Laboratorio Nacional de Materiales y Modelos Estructurales de la Universidad de Costa Rica LanammeUCR

Informe final: EIC-Lanamme-INF-0458-2023

Informe de Auditoría Técnica

Estudios preliminares, prácticas constructivas y calidad de los materiales del proyecto: Construcción de 3 puentes sobre la quebrada Sube y Baja, río Esperanza y río Rempujo, Ruta Nacional No. 160, sección Garza-Nosara

Figura 9. Curva granulométrica de agregado fino muestreado por LanammeUCR

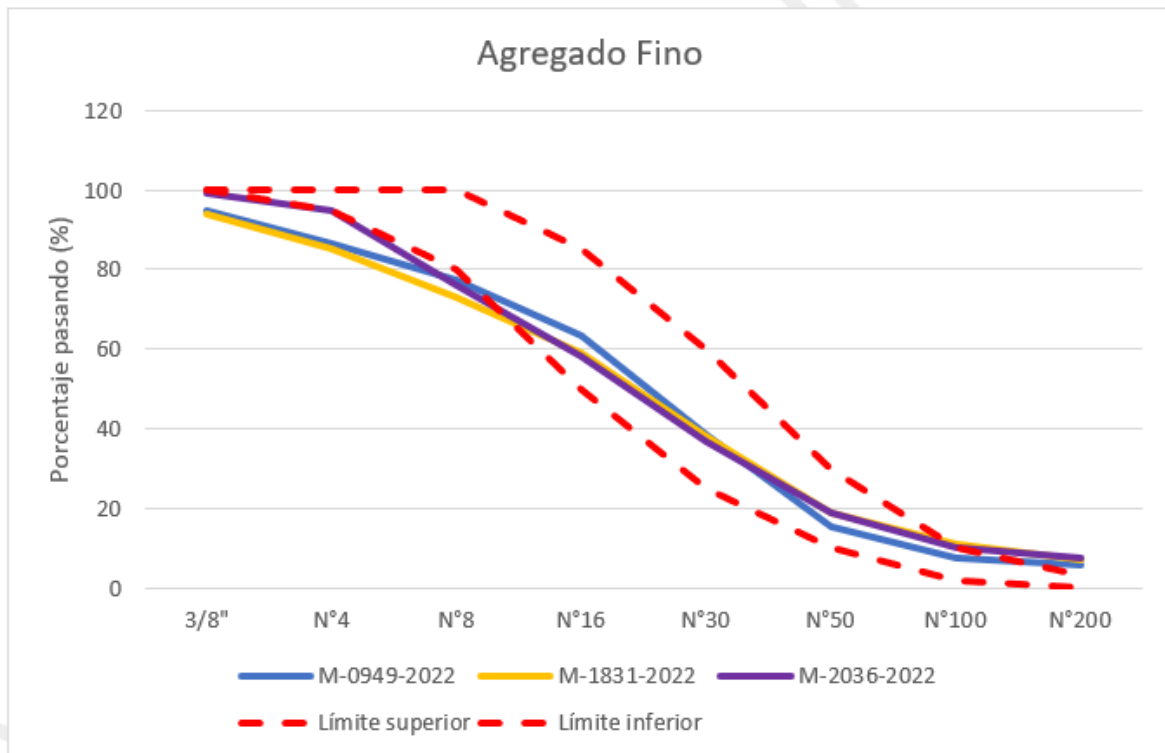
De tal forma, se concluye que las muestras incumplen con los máximos y mínimos establecidos por la normativa, ya que, un porcentaje de su material es de gran tamaño y un porcentaje supera la cantidad de finos permitida. La granulometría de los agregados tiene efectos directos en el concreto, ya que, el agregado grueso requiere de mayor espacio para acomodar todas las partículas, mientras que el agregado fino puede introducirse entre las más grandes dejando menos espacios entre estas.

Esta es la razón por la que una buena graduación elimina los vacíos, y disminuye los requerimientos de pasta al hacer concreto, lo cual resulta beneficioso ya que disminuye el costo de la mezcla. Además, la granulometría de los agregados puede afectar el desempeño final de la mezcla, el exceso de finos y el material que pasa la malla número 200 reducen la adherencia de los agregados con la pasta (cemento más agua), y con ello perjudican la durabilidad, la resistencia y trabajabilidad de la mezcla. La Figura 9 ilustra los incumplimientos descritos en la curva granulométrica del agregado fino.

Además de los incumplimientos en granulometría, se identificó en los primeros dos muestreos de agregado fino un contenido de materia orgánica que puede generar problemas por baja resistencia al realizar concreto. El informe EIC-Lanamme-INF-0956-2022 alerta que “el

resultado de la observación sugiere que la muestra ensayada contiene una cantidad perjudicial de impurezas orgánicas que pueden afectar la resistencia de morteros o mezclas de concreto al ser empleado como agregado.” Por lo que la muestra M-0949-2022 incumple con este parámetro, siendo un potencial causante de baja resistencia en concreto.

Figura 10. Curva granulométrica agregado grueso a partir de muestras obtenidas por el LanammeUCR

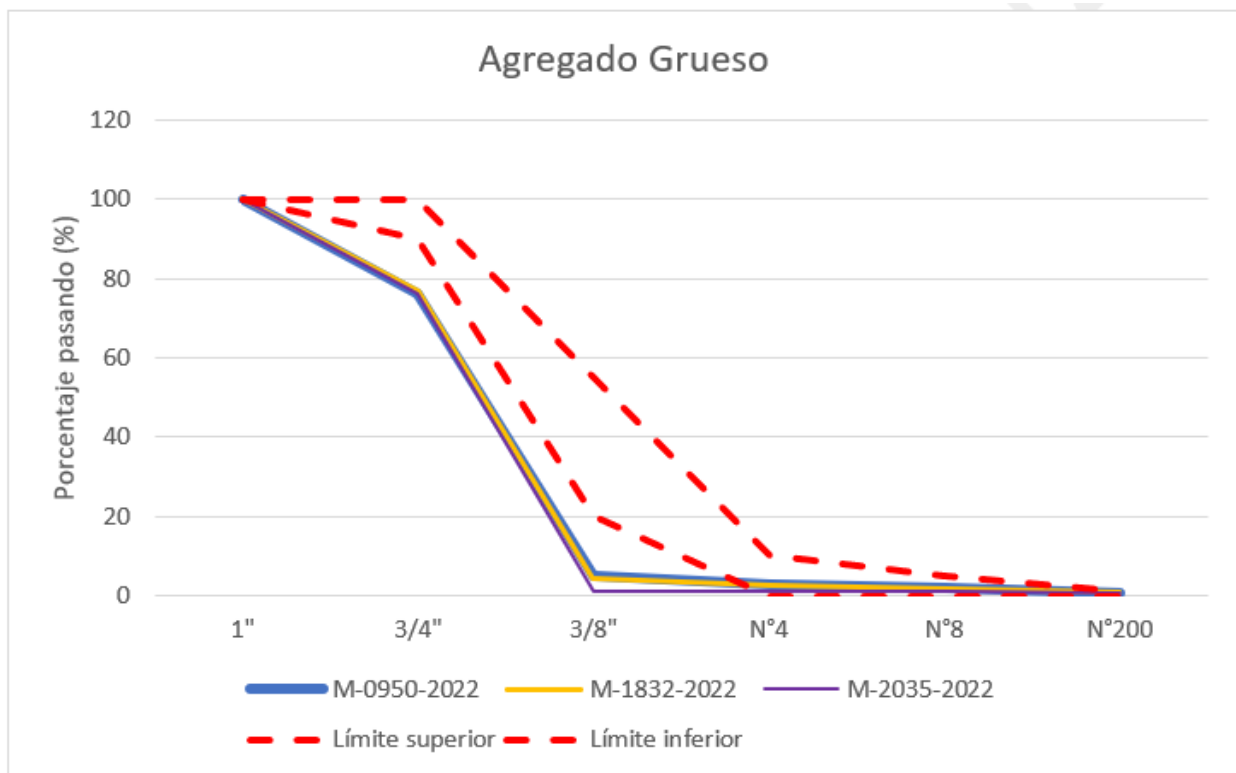
De acuerdo con los resultados las tres muestras ensayadas incumplen con el porcentaje pasando la malla 3/4", al obtener valores entre 76 % y 77 %, valor por debajo del mínimo de 90 %. De forma similar el agregado grueso de las tres muestras no estaría cumpliendo con las especificaciones para la malla de 1/2" (12,5 mm) o la malla 3/8" (9,5 mm) dependiendo de si el agregado corresponde al número de tamaño 6 o 67 de la especificación. La Tabla 6 muestra a modo de ejemplo el incumplimiento con la malla 3/8" de la granulometría con número de tamaño 67.

La Figura 10 muestra la curva granulométrica de las muestras M-0950-2022, M-1832-2022 y M-2035-2022, utilizando la especificación de la granulometría con número de tamaño 67 para verificar su cumplimiento con los límites establecidos. Un resultado similar se obtendría al utilizar la granulometría con número de tamaño 6, ya que se incumple en ambos casos.

Mediante el oficio GCTI-15-23-0010 del 11 de enero de 2023 la Administración indicó que el Contratista se encontraba revisando el número de tamaño de la granulometría en el diseño de mezcla para realizar las correcciones pertinentes, sin embargo, a la fecha de cierre de este informe, no se obtuvo más información al respecto.

Figura 16. Diagrama de ubicación de las mediciones realizadas en puente sobre el río Rempujo.

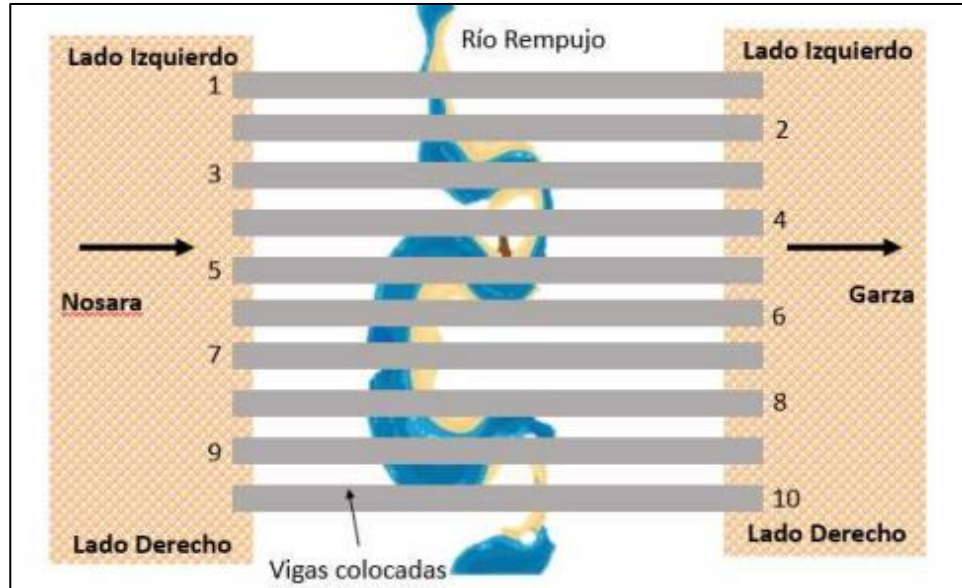
El informe EIC-Lanamme-INF-1091-2022 contempló mediciones en obra, para materiales utilizados en los puentes sobre el río Rempujo y el río Esperanza. Las mediciones sobre el río Rempujo consideraron tres sublotes a cada lado de las 10 vigas del puente (20 promedios en total). En los resultados se reporta el cumplimiento en 19 lotes y un incumplimiento en el promedio del lado izquierdo de la viga 3 (ver Figura 16), cuyo resultado fue de 79,24 μm , valor por debajo de los 120 μm de las especificaciones en planos.

Figura 17. Diagrama de ubicación de las mediciones realizadas en puente sobre el río Esperanza y puente sobre quebrada Sube y Baja.

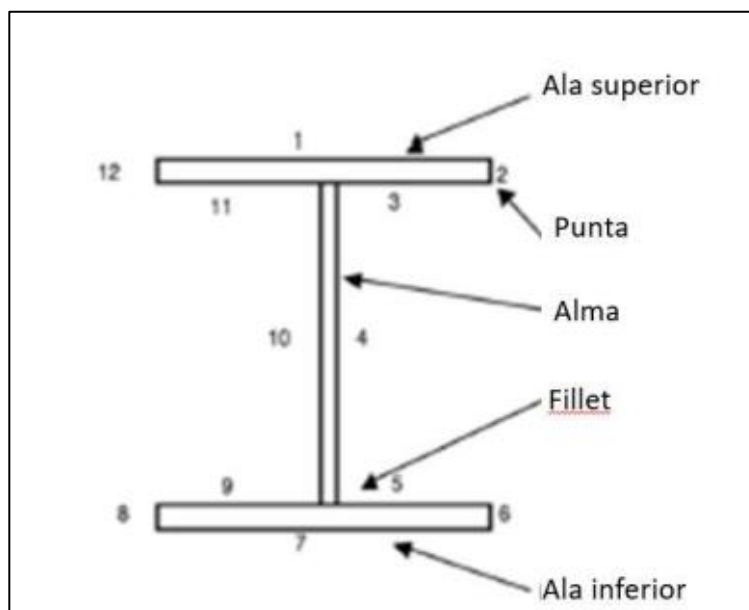
Para las mediciones realizadas en las vigas del puente sobre el río Esperanza, se seleccionaron dos vigas para realizar el ensayo, ofreciendo resultados que cumplen con el espesor de galvanizado mínimo en todos los casos, con excepción del punto 12 de la viga A (ver Figura 17) cuyo resultado fue de 96 μm .

Sin embargo, se hace la observación de que se deben realizar mediciones continuamente con el objetivo de detectar casos aislados en los que no se cumpla con el espesor requerido, tal y como el caso de dos de los puntos de la viga 1 del informe EIC-Lanamme-INF-1453-2022, el punto 12 de la viga A, colocada sobre el río Esperanza y el promedio del lado izquierdo de la viga tres utilizada sobre el río Rempujo, según el informe INF-1091-2022, y así garantizar una adecuada protección contra la corrosión en los elementos de acero de los puentes, respetando lo solicitado por las especificaciones de los planos constructivos.

Figura 19. Forma de bordes en piezas metálicas

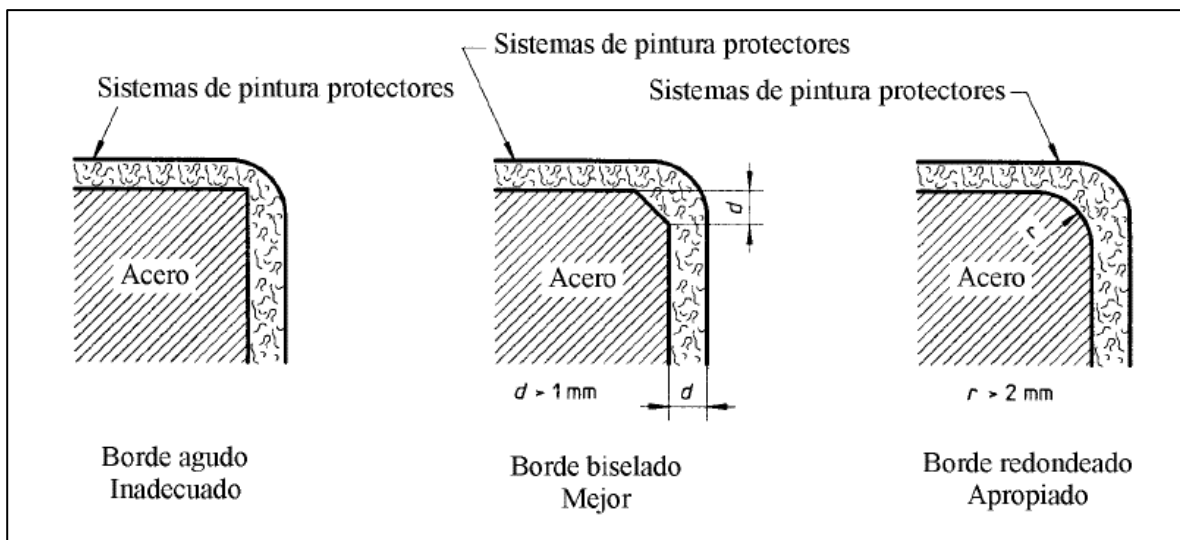
La Norma INTE/ISO 12944:2016 - Protección de estructuras de acero frente a la corrosión mediante sistemas de pintura protectores en su apartado 5 titulado “Criterios básicos de Diseño para la prevención de la corrosión” inciso 5.4. Bordes indica que: Los bordes redondeados son deseables, para posibilitar la aplicación de la capa protectora de modo uniforme y para lograr un espesor de película adecuado sobre bordes agudos. Las capas protectoras en los bordes agudos son también más susceptibles al deterioro (ver Figura 19). Por consiguiente, todos los bordes agudos deberían redondearse o biselarse desde el proceso de fabricación y las rebabas en torno a orificios y a lo largo de otros bordes cortantes deberían eliminarse.

Mediante el oficio GCTI-15-22-0734 (0736) del 27 de septiembre de 2022 la Administración informó al Equipo Auditor que dado que no se encuentra en contrato realizar bordes redondeados en las piezas metálicas no fue ejecutado, pero se tomará nota para futuros proyectos. Dado que utilizar bordes redondeados representa una buena práctica de ingeniería la observación se mantiene.
